דו"ח בדיקת תאימות · תקינה ישראלית

DigitalHub RWTH Aachen

16/07/2026	תאריך הפקה
TB-20260716-5B4C	מזהה מסמך
תקינה ישראלית (ת"י + תקנות התכנון והבנייה)	סמכות שיפוט
11 תקנים · 78 ממצאים	היקף הבדיקה
3 אי-התאמות (28 רכיבים) 5 אזהרות 8 לאימות (27 רכיבים) 18 עברו	שורה תחתונה
כל הפניה מאומתת מול מקור רשמי ✓	אימות ציטוטים
https://tofesbim.com/verify/gA_LMAIxaDsiirXhDulMVw	אימות מקוון

רוחב מסדרון צר מהנדרש לדרך נגישה

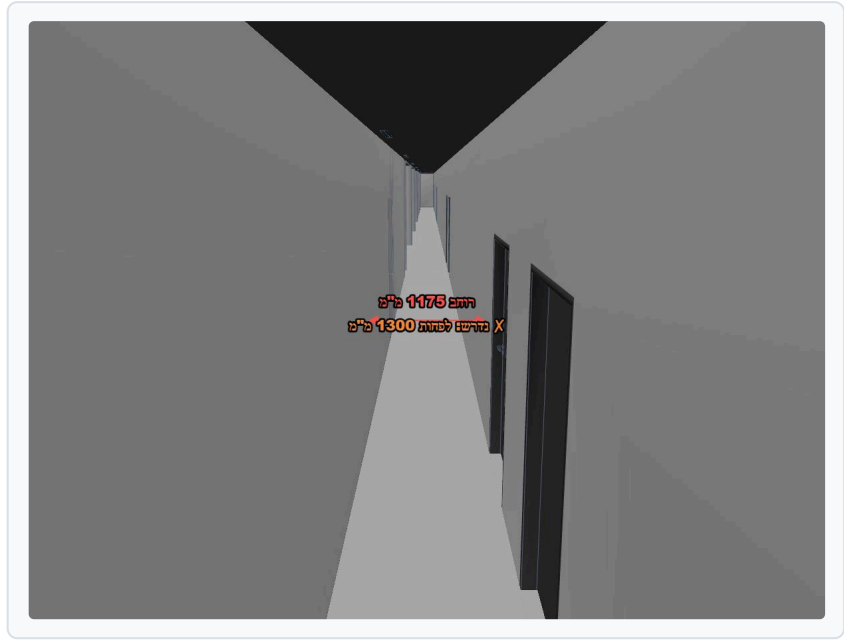
מקור: ת"י 1918 חלק 3.1 (נגישות הסביבה הבנויה: פנים הבניין), סעיף 2.5.2.1 - רמת בדיקה: מדידה ישירה

1099 מ"מ (מקטע)

לפחות 1300 מ"מ

#	רכיב	קומה	נמדד
1	Eingangsbereich / Flur	E00_OKRD	1099 מ"מ (מקטע)
2	Flur - OG	E01_OKRD	1100 מ"מ (מקטע)
3	Fluchtflur Ost	E00_OKRD	1175 מ"מ (bbox)
4	Fluchtflur West	E00_OKRD	1175 מ"מ (bbox)

חלופה	סוג	עלות	זמן	אישור יועץ
1 הפעלת חריג תקנות התכנון (פרוזדור לפחות 90 ס"מ עם הרחבות) סעיף 2.5.2.2 בת"י 1918 מאפשר פרוזדור לפחות 90 ס"מ בכפוף ל: (א) הרחבות בתוך 15 מ', (ב) משטח תפקוד מול כל דלת, (ג) סכום רוחבי מפגש לפחות 210 ס"מ. דורש בדיקה הנדסית מפורטת.	מסלול תאימות חלופי	ש-3,000 6,000 עבודת תכנון	1-2 שבועות	✓
2 להרחיב את המסדרון על חשבון חדרים סמוכים הרחבה ל-לפחות 130 ס"מ דורשת לרוב העברת קירות. עדיף להעביר את הקיר שאינו נושא (non-load-bearing) כדי לחסוך תבפור קונסטרוקטיבי.	הזזה מרחבית	ש-800 1,500 למ"ר קיר מוזז	5-10 ימים	—

3	לשנות מיקום מסדרון – לדחוס פונקציות לצד אחד	הזזה מרחבית	שטח-40,000 90,000	3-6 שבועות	✓
---	---	-------------	----------------------	------------	---

שינוי תכנית הקומה כך שהחדרים בצד אחד יקטנו ב-30 ס"מ כדי להרחיב את המסדרון. פעולה זו משמרת את שטח החדרים הכולל אך משנה את פרופורציות הקומה. מומלץ בעיקר בבניינים בתכנון מוקדם לפני ביצוע.

מזקף ראש בחדר (סעיף 2.03(ב))

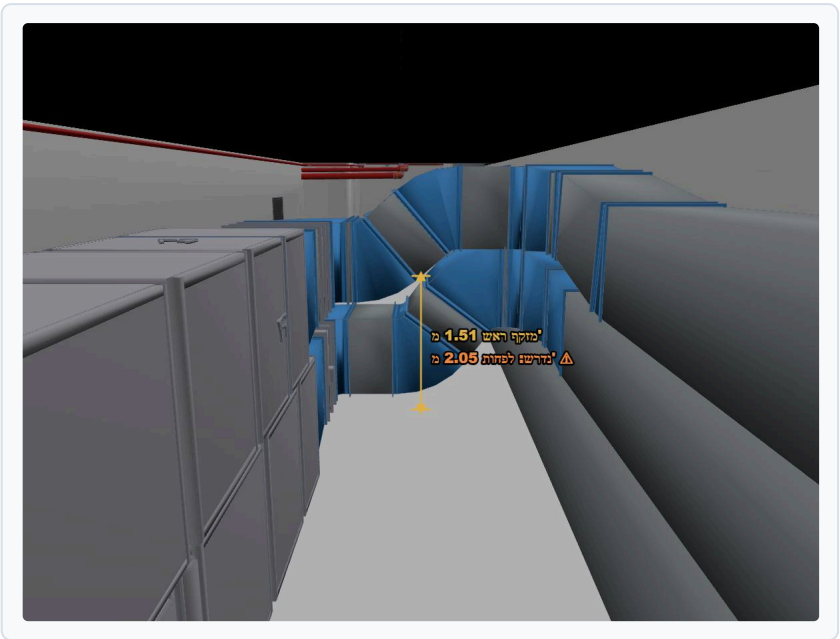
מקור: תקנות התכנון והבנייה תש"ל-1970, סעיף 2.03(א)+(3)(ב) · קומה B01_OKRD · רכיב RLT-Raum · רמת בדיקה: מדידה ישירה

מזקף ראש 1.51 מ' מתחת ל«מערכת (קובץ דיסציפלינה)» בחדר שירות «RLT-Raum» – פחות מהגובה 2.05 מ' של סעיף 2.03. מותר גובה נמוך רק על השטח העודף על מינימום סעיף 2.04 (קורות/כוכים) – לאימות מול האדריכל.

חלופה	סוג	עלות	זמן	אישור יועץ
1	להסיט את הרכיב/המערכת החוסמים את הגובה החופשי	הזזה מרחבית	בתכנון: עדכון מודל בביצוע: דורש תמחור פרטני	–
2	שינוי קונסטרוקטיבי (הגבהת קורה / הנמכת מפלס)	שינוי ערך	דורש תמחור פרטני (תלוי קונסטרוקציה)	✓

מטבח — חלון בקיר-הגבול שויך לחלל סמוך (לאימות)

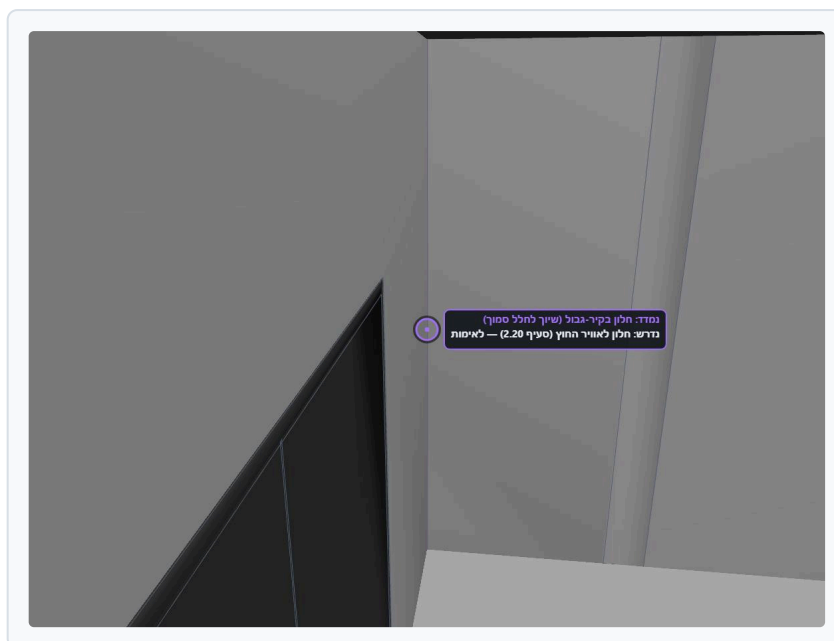
מקור: תקנות התכנון והבנייה תש"ל-1970, סעיף 2.20 · קומה E00_OKRD · רכיב Küche · רמת בדיקה: מדידה ישירה

חלל 'Küche' בקומה 'E00_OKRD' (מטבח) — לא מקושר אליו חלון ישירות, אך קיים חלון המותקן באחד מקירות-הגבול שלו וששויך בחילוף לחלל הסמוך (קיר משותף). לכן לא ניתן לקבוע בוודאות שאין כאן חלון לאוויר החוץ (סעיף 2.20) — ייתכן שהחלון משרת את החלל וייתכן שהוא פנימי. נדרש אימות ידני של שיוך החלון / התאורה הטבעית בפועל.

מעקה — ייתכן שנדרש 105 ס"מ (מרפסת/הפרשי גובה)

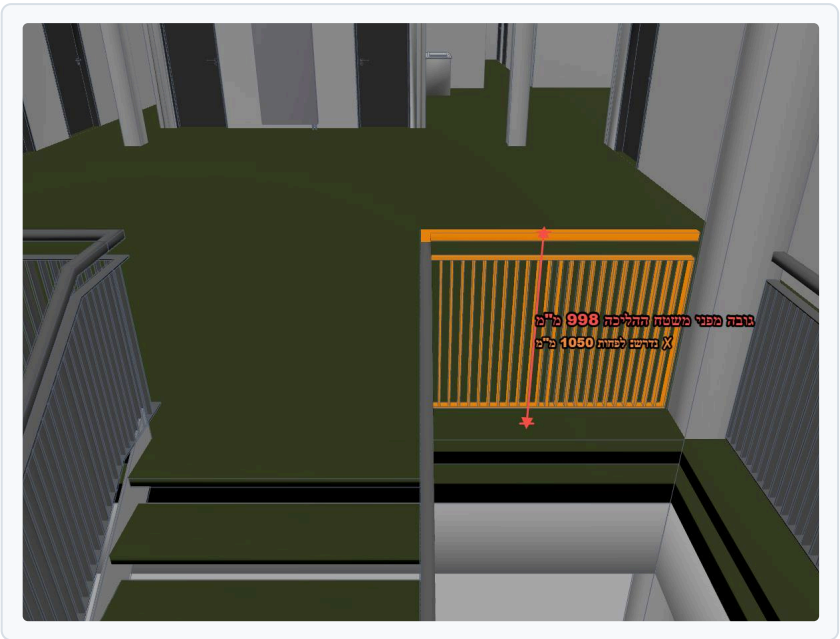
מקור: ת"י 1142 (מעקים ומסעדים), סעיף 7.2.4 - קומה E01_OKRD - רכיב Geländer:Vertikale Stäbe mit Handlauf:2418060
רמת בדיקה: מדידה ישירה

7 מעקות (על משטח, סיווג מיקום לא ודאי) בגובה 1000 מ"מ – עוברים את סף המדרגות (900) אך מתחת ל-1050 מ"מ הנדרש במרפסות, גגות ובמקומות עם הפרשי גובה (סעיף 7.2.4). אם המעקה נמצא לאורך מרפסת/פתח/הפרש גובה – יש לוודא 105 ס"מ.

חלופה	סוג	עלות	זמן	אישור יועץ
1 להגביה את המעקה לגובה התקני	שינוי ערך	בתכנון: בתכנון: עדכון מודל בביצוע: דורש תמחור לפי מ"א	בתכנון: ימים בביצוע: ימים	✓
גובה המעקה נמוך מהנדרש (נמדד 1000 מ"מ). בשלב התכנון: עדכון גובה המעקה במודל. בביצוע: הגבהה ע"י פס-יד נוסף או החלפת המעקה – לפי פרט מאושר של יצרן.

5. ת"י 1212 + ת"י 1001 חלק 2.1/2.2 + תקנות התכנון לאימות

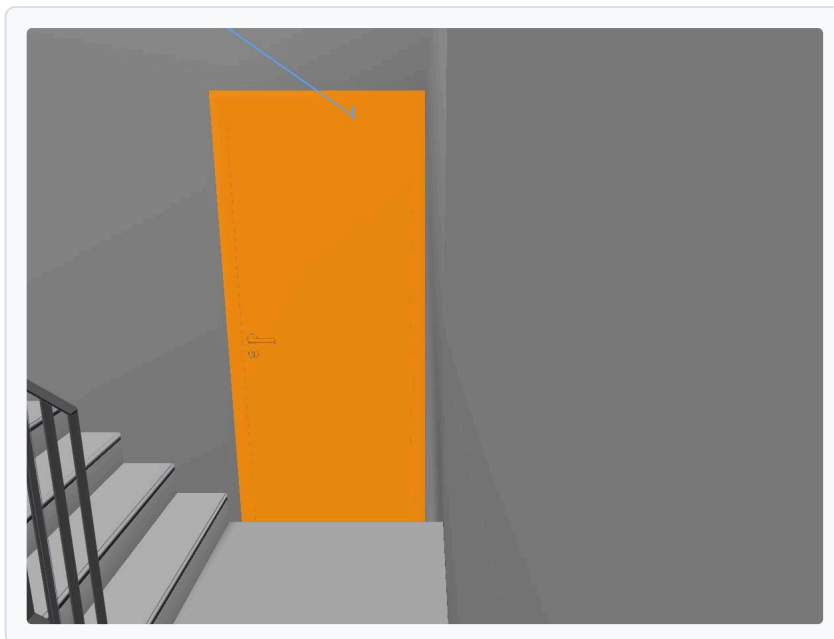
מקור: ת"י 1212 + ת"י 1212 + ת"י 1001 חלק 2.1/2.2 + תקנות התכנון (בטיחות אש: בקרת עשן בבנייני מגורים עד 13 מ') - רמת בדיקה: מדידה ישירה

רכיבים שנבדקו			דרישת התקן	
17			לפחות EI30 דקות	
#	רכיב	חלל	קומה	נמדד
1	TU DF 1 - Fluchttüre Endausgang:EN 179 - ML - 1010 x 2250:2421088	חדר מדרגות	E00_OKRD	לא מולא במודל
2	TU DF 1 - Fluchttüre Endausgang:EN 179 - ML - 1010 x 2250:2421089	חדר מדרגות	E00_OKRD	לא מולא במודל
3	TU Durchgang:DL - 1200 x 2100:2421090	פיר מעלית	E00_OKRD	לא מולא במודל
4	TU DF 1 - Fluchttüre Endausgang:EN 179 - ML - 1010 x 2250:2423930	חדר מדרגות	E00_OKRD	לא מולא במודל
5	TU DF 1 - Fluchttüre Endausgang:EN 179 - ML - 1010 x 2250:2423931	חדר מדרגות	E00_OKRD	לא מולא במודל
6	TU Durchgang:DL - 1200 x 2100:2423932	פיר מעלית	E00_OKRD	לא מולא במודל
7	TU DF 1 - Fluchttüre Endausgang:EN 179 - ML - 1010 x 2250:2426178	חדר מדרגות	E01_OKRD	לא מולא במודל
8	TU DF 1 - Fluchttüre Endausgang:EN 179 - ML - 1010 x 2250:2426180	חדר מדרגות	E01_OKRD	לא מולא במודל
9	TU Durchgang:DL - 1200 x 2100:2426586	פיר מעלית	E01_OKRD	לא מולא במודל
10	TU Durchgang:DL - 1200 x 2100:2426588	פיר מעלית	E01_OKRD	לא מולא במודל

חלופה	סוג	עלות	זמן	אישור יועץ
1	להזין את דירוג האש/עשן בפרמטרי הדלת במודל אם הדלת המתוכננת אכן עמידת-אש, הנתון פשוט חסר במודל: יש להזין את הדירוג (למשל EI30) בפרמטר FireRating של הדלת, מגובה במסמך היצרן, ולייצא מחדש. הבדיקה תעבור אוטומטית בריצה הבאה.	שינוי ערך	ללא עלות ביצוע – עדכון מודל	שעות –
2	חוו"ד יועץ בטיחות-אש: האם נדרש דירוג בדלת זו לא כל דלת חייבת דירוג – הדרישה תלויה במיקום הדלת בתכנית הבטיחות (אגף-אש, חדר-מדרגות מוגן, פיר). יועץ הבטיחות קובע את הדרישה הפרטנית לפני החלפה מיותרת.	מסלול תאימות חלופי	במסגרת ריטיינר יועץ האש	ימים ✓
3	לתכנן דלת אש מתועדת (EI30/EI60) בפתח זה החלפת הדלת המתוכננת בדלת אש בעלת תו-תקן ותיעוד יצרן. מחיר שוק לדלת אש חד-כנפית: EI30 ~3,500, EI60 ~4,500 כולל התקנה (סקר מחירונים ציבורי 2026).	תוספת רכיב	~3,500 5,500 לדלת כולל התקנה	1-3 ימים לדלת ✓

אלמנטים המצוירים כמשטח בלבד (ללא עובי) — לידיעה

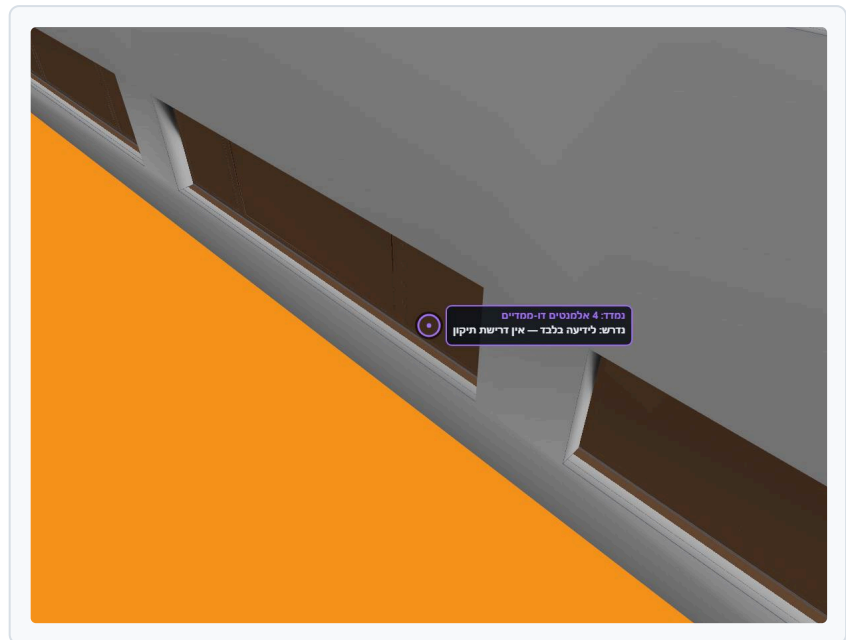
מקור: איכות מודל — חפיפות גאומטריות בין רכיבים · רכיב Unterregion:2439145 · רמת בדיקה: ייעוץ

במודל יש 4 אלמנטים שצוירו כמשטח דו-ממדי ולא כגוף מלא (למשל: Unterregion:2439145, Oberfläche:2440033, (Unterregion:2454499). לרוב זה מכונן — פני קרקע, תקרות גרורות או סמלי ציוד — ולכן זו אינה שגיאה. כדאי לדעת: אלמנטים כאלה לא נכללים בחישובי כמויות ובבדיקות נפח.

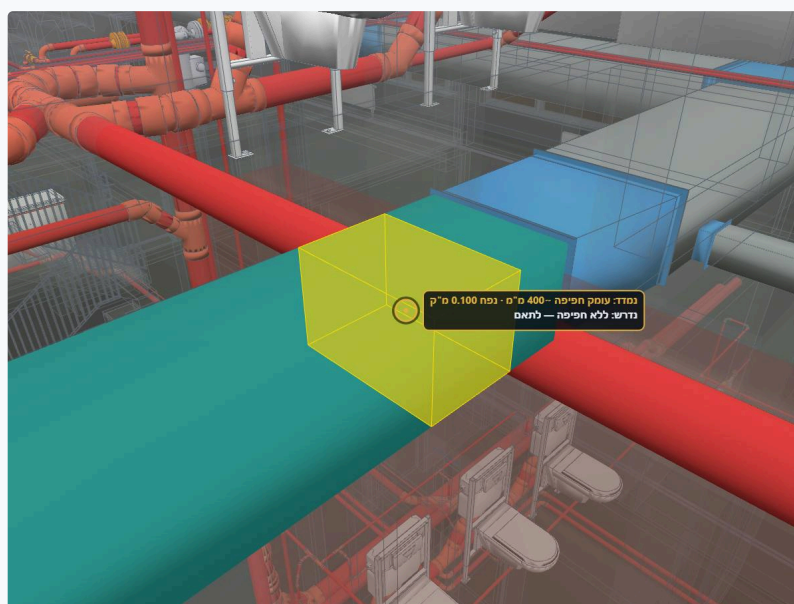
זוהו 123 התנגשויות גאומטריות בין רכיבים/דיסציפלינות · 118 בעדיפות גבוהה – מרוכזות ב-5 צמדי-מערכות. אלו דגלי תיאום (חפיפה גאומטרית) – יש לבחון כל אחת ולתאם (שרוול / הזזה / תיאום בין-מערכתי). אין מדובר בהפרת תקן ישראלי.

עומק חפיפה ~400 מ"מ • נפח 0.100

#	רכיב	קומה	עומק חדירה	נפח חפיפה
1	תעלת אוויר X קיר	E00_OKRD	400 מ"מ	0.100 מ"ק
2	תעלת אוויר X קיר	E00_OKRD	350 מ"מ	0.063 מ"ק
3	תעלת אוויר X קיר	E01_OKRD	350 מ"מ	0.052 מ"ק
4	תעלת אוויר X קיר • 2 קטעים	E01_OKRD	335 מ"מ	0.098 מ"ק
5	תעלת אוויר X קיר	E00_OKRD	250 מ"מ	0.060 מ"ק
6	תעלת אוויר X קיר • 2 קטעים	E00_OKRD	250 מ"מ	0.038 מ"ק
7	תעלת אוויר X קיר	E00_OKRD	250 מ"מ	0.033 מ"ק
8	תעלת אוויר X קיר	E00_OKRD	250 מ"מ	0.026 מ"ק
9	תעלת אוויר X קיר • 2 קטעים	E00_OKRD	200 מ"מ	0.030 מ"ק
10	תעלת אוויר X קיר	E00_OKRD	200 מ"מ	0.026 מ"ק
11	תעלת אוויר X קיר	E00_OKRD	200 מ"מ	0.021 מ"ק
12	תעלת אוויר X קיר • 5 קטעים	E01_OKRD	150 מ"מ	0.079 מ"ק
13	תעלת אוויר X קיר • 3 קטעים	E01_OKRD	150 מ"מ	0.043 מ"ק
14	תעלת אוויר X קיר	E00_OKRD	150 מ"מ	0.042 מ"ק
15	תעלת אוויר X קיר • 2 קטעים	E00_OKRD	150 מ"מ	0.035 מ"ק
16	תעלת אוויר X קיר	E00_OKRD	150 מ"מ	0.033 מ"ק
17	תעלת אוויר X קיר	E01_OKRD	150 מ"מ	0.033 מ"ק
18	תעלת אוויר X קיר	E00_OKRD	150 מ"מ	0.032 מ"ק

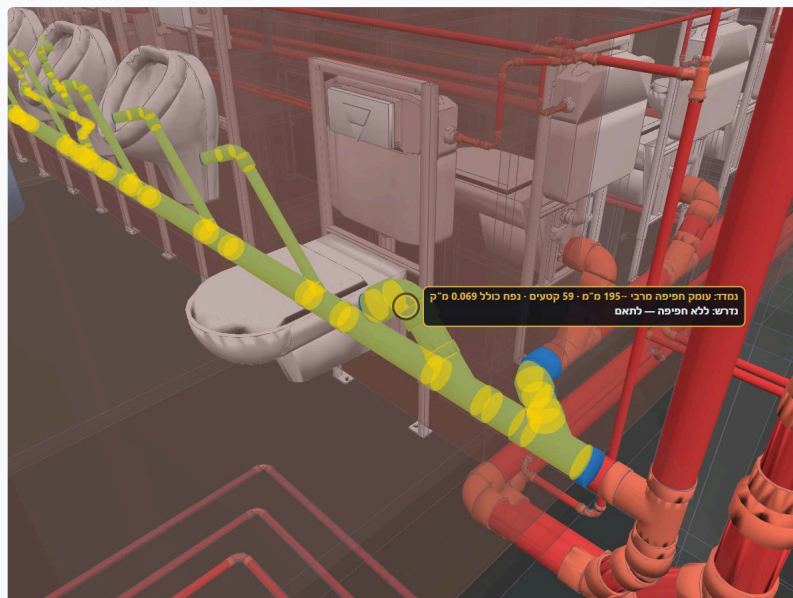
עומק חפיפה מרבי ~195 מ"מ • 59
קטעים • נפח כולל 0.069 מ"ק

#	רכיב	קומה	עומק חדירה	נפח חפיפה
1	צנרת X קיר • 59 קטעים	E00_OKRD	195 מ"מ	0.069 מ"ק
2	צנרת X קיר • 59 קטעים	E00_OKRD	195 מ"מ	0.069 מ"ק
3	צנרת X קיר • 7 קטעים	B01_OKRD	160 מ"מ	0.013 מ"ק
4	צנרת X קיר • 3 קטעים	B01_OKRD	160 מ"מ	0.006 מ"ק
5	צנרת X קיר • 2 קטעים	B01_OKRD	160 מ"מ	0.006 מ"ק
6	צנרת X קיר • 2 קטעים	B01_OKRD	160 מ"מ	0.006 מ"ק
7	צנרת X קיר • 19 קטעים	E01_OKRD	136 מ"מ	0.010 מ"ק
8	צנרת X קיר • 19 קטעים	E01_OKRD	136 מ"מ	0.010 מ"ק
9	צנרת X קיר • 3 קטעים	E01_OKRD	121 מ"מ	0.005 מ"ק
10	צנרת X קיר • 3 קטעים	E01_OKRD	121 מ"מ	0.005 מ"ק
11	צנרת X קיר	E01_OKRD	110 מ"מ	0.025 מ"ק
12	צנרת X קיר	E01_OKRD	110 מ"מ	0.025 מ"ק
13	צנרת X קיר • 3 קטעים	E01_OKRD	107 מ"מ	0.003 מ"ק
14	צנרת X קיר • 3 קטעים	E01_OKRD	107 מ"מ	0.003 מ"ק
15	צנרת X קיר • 2 קטעים	B01_OKRD	90 מ"מ	0.002 מ"ק
16	צנרת X קיר • 2 קטעים	E00_OKRD	75 מ"מ	0.001 מ"ק
17	צנרת X קיר	E00_OKRD	75 מ"מ	0.001 מ"ק
18	צנרת X קיר	E00_OKRD	75 מ"מ	0.001 מ"ק
19	צנרת X קיר • 3 קטעים	E01_OKRD	65 מ"מ	0.002 מ"ק

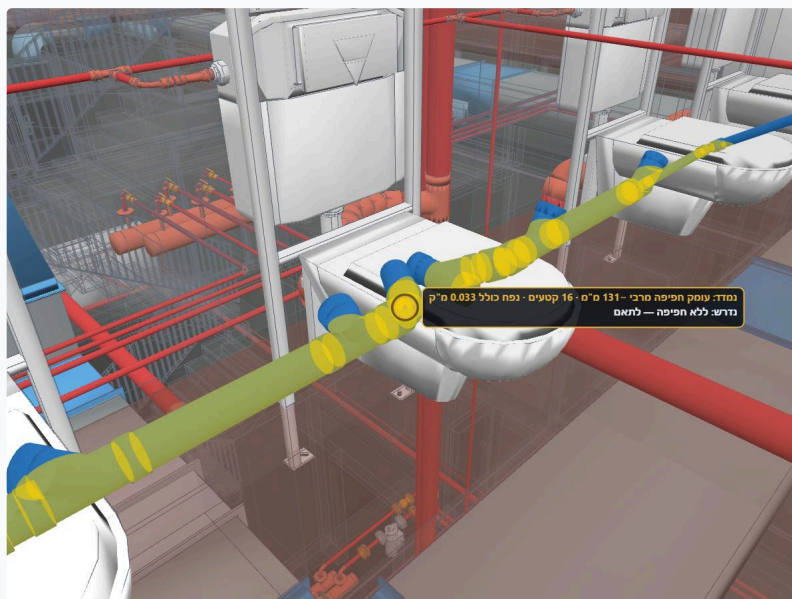
עומק חפיפה מרבי ~131 מ"מ • 16
קטעים • נפח כולל 0.033 מ"ק

#	רכיב	קומה	עומק חדירה	נפח חפיפה
1	צנרת X רצפה/תקרה • 16 קטעים	E01_OKRD	131 מ"מ	0.033 מ"ק
2	צנרת X רצפה/תקרה • 16 קטעים	E01_OKRD	131 מ"מ	0.033 מ"ק
3	צנרת X רצפה/תקרה • 25 קטעים	E00_OKRD	130 מ"מ	0.064 מ"ק
4	צנרת X רצפה/תקרה • 25 קטעים	E00_OKRD	130 מ"מ	0.064 מ"ק
5	צנרת X רצפה/תקרה	E01_OKRD	110 מ"מ	0.026 מ"ק
6	צנרת X רצפה/תקרה	E01_OKRD	110 מ"מ	0.026 מ"ק
7	צנרת X רצפה/תקרה • 4 קטעים	E01_OKRD	110 מ"מ	0.007 מ"ק
8	צנרת X רצפה/תקרה • 4 קטעים	E01_OKRD	110 מ"מ	0.007 מ"ק
9	צנרת X רצפה/תקרה • 4 קטעים	E01_OKRD	107 מ"מ	0.007 מ"ק
10	צנרת X רצפה/תקרה • 4 קטעים	E01_OKRD	105 מ"מ	0.007 מ"ק
11	צנרת X רצפה/תקרה • 3 קטעים	E00_OKRD	89 מ"מ	0.001 מ"ק
12	צנרת X רצפה/תקרה • 3 קטעים	E00_OKRD	89 מ"מ	0.001 מ"ק

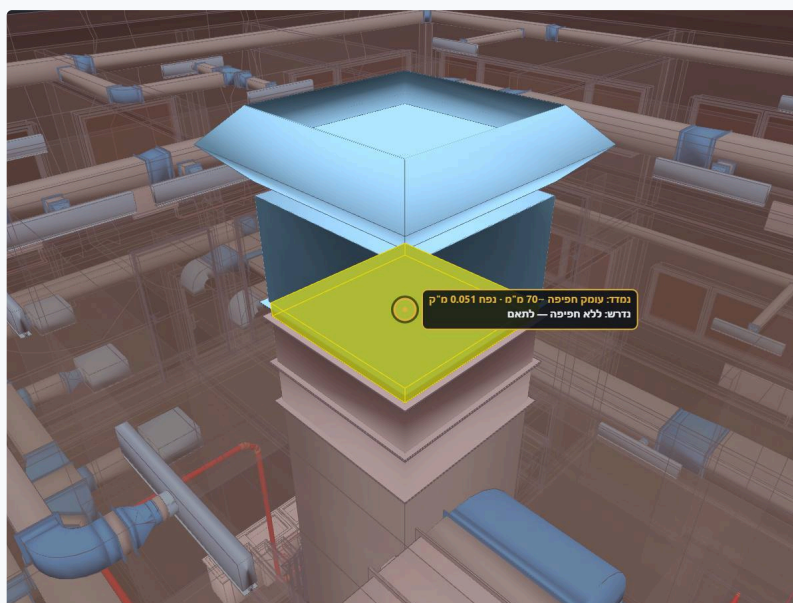
עומק חפיפה ~70 מ"מ · נפח 0.051**מ"ק**

#	רכיב	קומה	עומק חדירה	נפח חפיפה
1	תעלת אוויר X רצפה/תקרה	E01_OKRD	70 מ"מ	0.051 מ"ק
2	תעלת אוויר X רצפה/תקרה	E01_OKRD	68 מ"מ	0.049 מ"ק

התנגשות: חיפוי/תקרה X צנרת

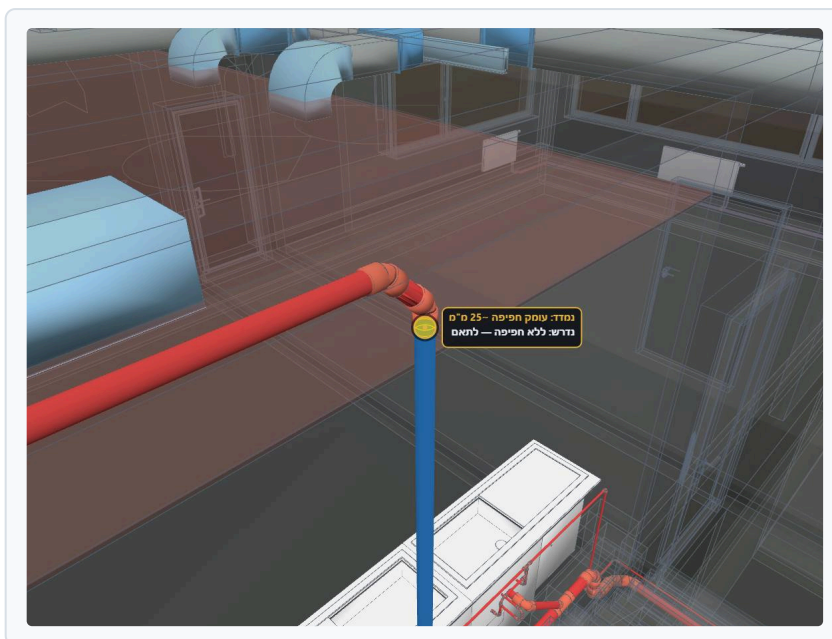
מקור: בדיקת תיאום גאומטרי - לא תקן רשמי - קומה E00_OKRD - רכיב חיפוי/תקרה X צנרת - רמת בדיקה: מדידה ישירה

התנגשות בין צנרת (אינסטלציה) לבין חיפוי/תקרה (אדריכלות) – עומק חפיפה ~25 מ"מ. יש לתאם (שרוול / הזזה / תיאום בין-מערכתי).
